Piano Operativo Comunale (POC)

Comune di Faenza

■ Variante al POC specifico n. 1

Allegato "1" - ELABORATO GENERALE DI CONTRODEDUZIONE

RUE P3 - TAVOLA 13.2 - PROGETTO

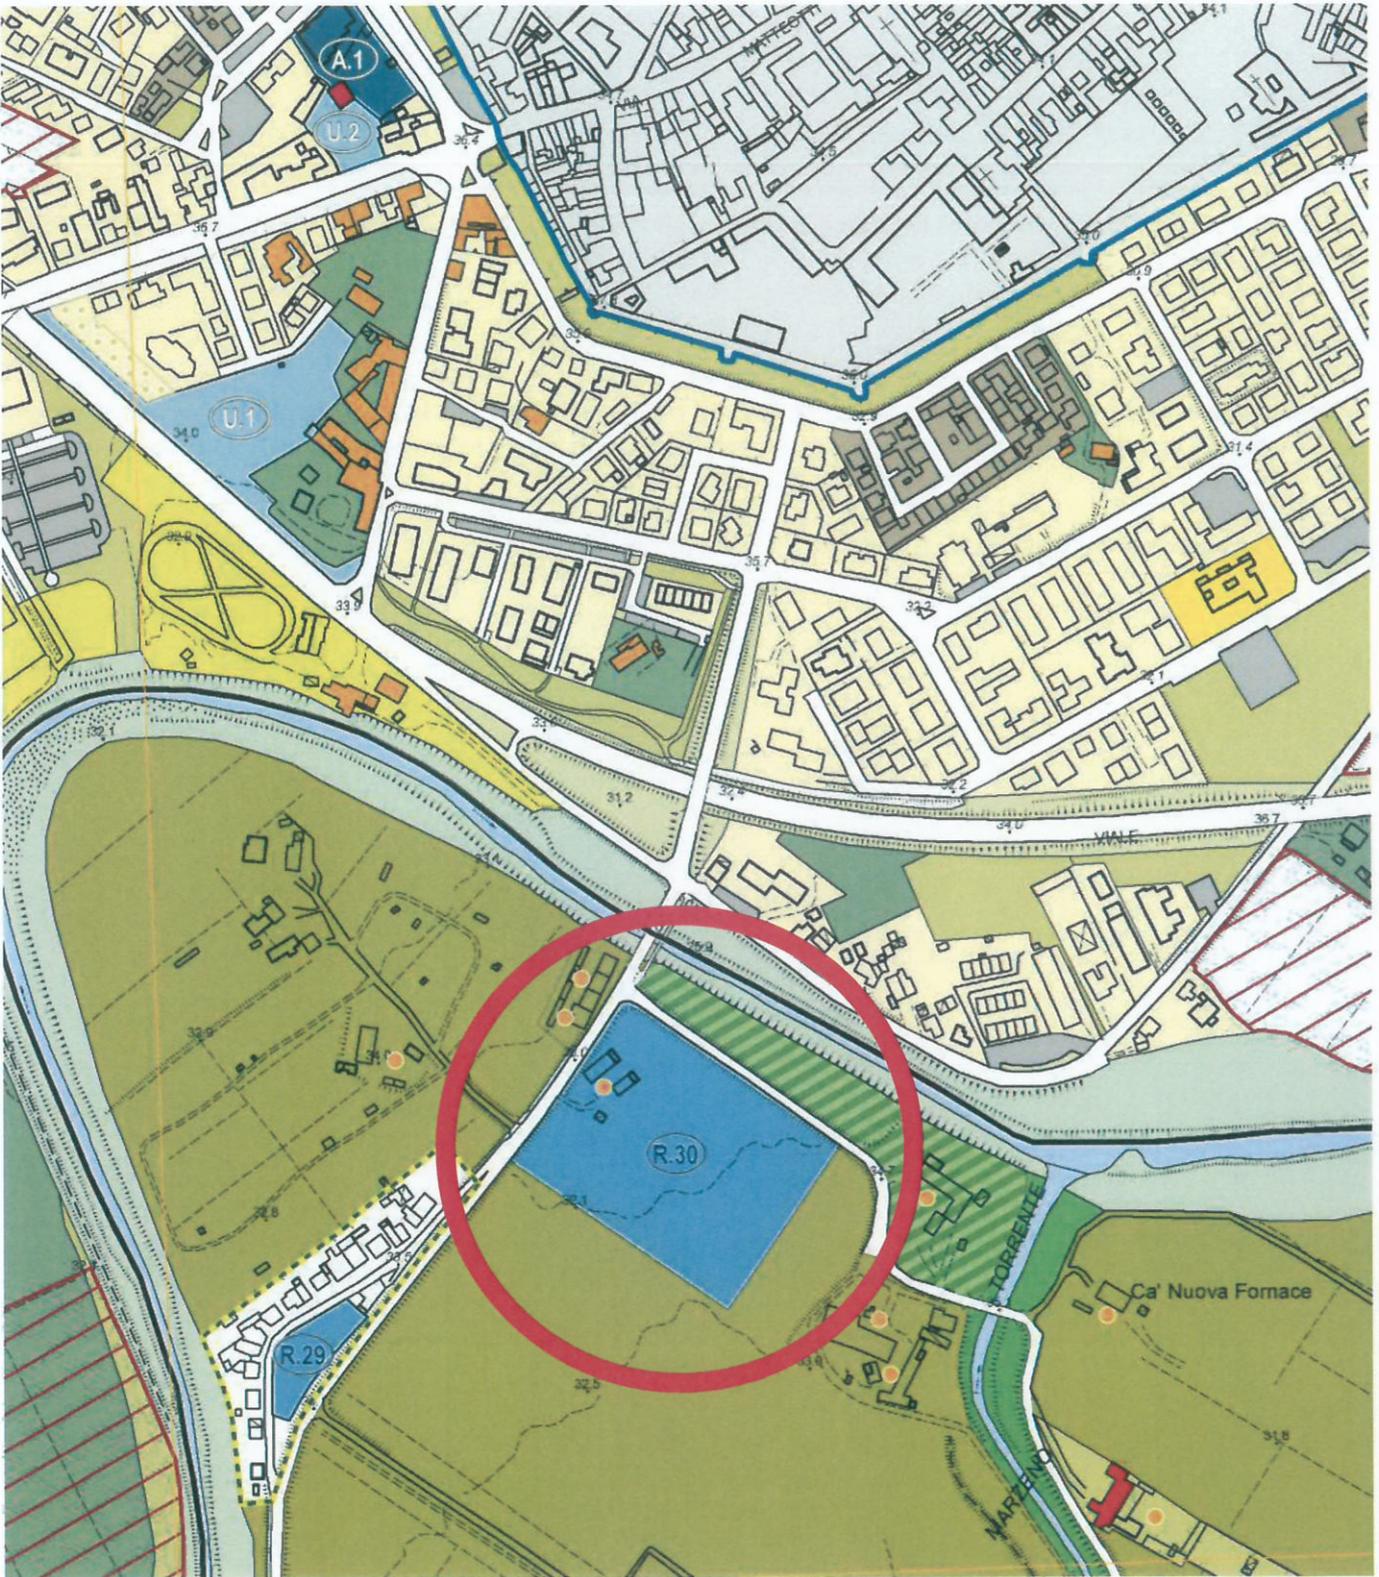
come si può desumere dalla tavola dei vincoli di Rue (**Allegato B**) e dalla scheda R30 stessa, ogni intervento di nuova costruzione e ristrutturazione presuppone il parere favorevole sia della Soprintendenza che dell'Autorità di Bacino. Come sopra descritto, è stato comprovato che il soddisfacimento di misure di sicurezza di contenimento del rischio idraulico è in netto contrasto con un possibile parere favorevole della Soprintendenza. Si ritiene pertanto che la scheda stessa sia inattuabile e perciò non abbia significato mantenerla in essere.

il sottoscritto Montanari Luigi chiede che siano apportate le seguenti modifiche:

Si ritiene appropriato accogliere la richiesta di eliminazione dell'intera previsione (Scheda progetto R.30) avanzata dal soggetto proprietario confermando per l'area la destinazione agricola e la classificazione operata sia dal PSC 2010 sia dal RUE 2014 (Ambito agricolo di particolare interesse paesaggistico).

L'accoglimento dell'osservazione comporta la modifica dell'elaborato del RUE del Comune di Faenza Tav. P.1 "Schede Progetto" (Allegato "L" al presente provvedimento) con l'eliminazione della Scheda progetto in territorio rurale R.30 "Area di via Verità angolo via San Martino" e la modifica cartografica della Tavola P.3_Tav. 13.2 del RUE nei termini di cui all'elaborato grafico allegato di seguito riportato.

Controdeduzione

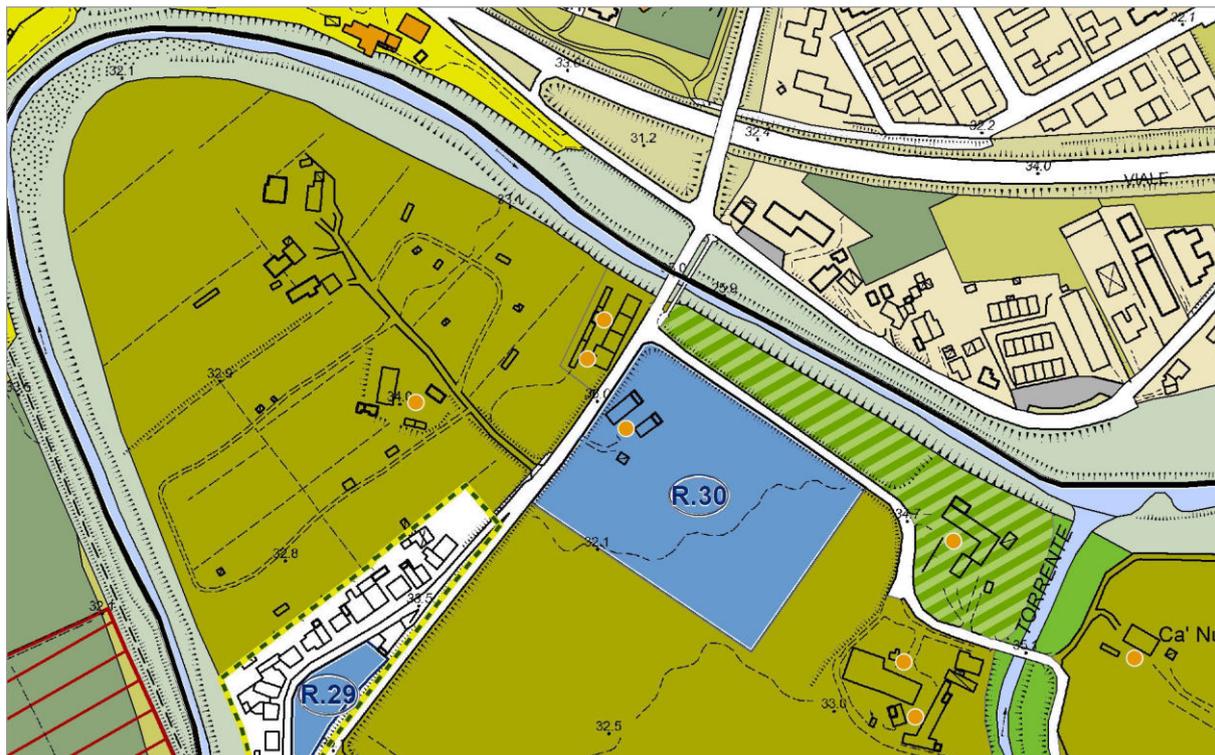
L'ubicazione e le particolari condizioni orografiche dell'area, sita in un contesto periurbano prevalentemente agricolo in stretta vicinanza al fiume Lamone e al Torrente Marzeno, hanno richiesto un'ipotesi di progetto (già avanzata in passato) tale da ridurre il rischio idraulico del Torrente Marzeno: la soluzione già ipotizzata dall'osservante (realizzazione di nuove argine di sicurezza attorno al comparto) avrebbe alterato la percezione dell'area dal punto di vista paesaggistico, ed ha ricevuto parere negativo dalla Soprintendenza Archeologia, Belle Arti e Paesaggio.

A tal fine si evidenzia come tale operazione sia coerente con gli obiettivi regionali di contenimento del consumo del suolo all'esterno del territorio urbanizzato, enunciati e contenuti nella nuova Legge Urbanistica Regionale L.R. n. 24/2017.
